## FUJITSU Integrated System Cloud Ready Blocks

### Enterprise モデル(ラックサーバタイプ)

### ご使用上の留意事項 / ドキュメント修正事項

2017 年 7 月  
富士通株式会社

「1.4 サーバの起動・サーバのシステムへの組込み」に以下の流れ図を追加します。

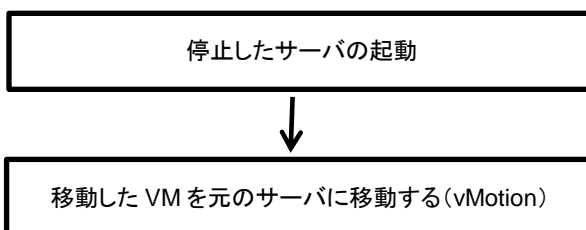
「1.2 サーバのシステムからの切り離し・サーバの停止」に以下の流れ図を追加します。

作業は以下の流れで行います。作業の詳細は『利用ガイド』を参照してください。
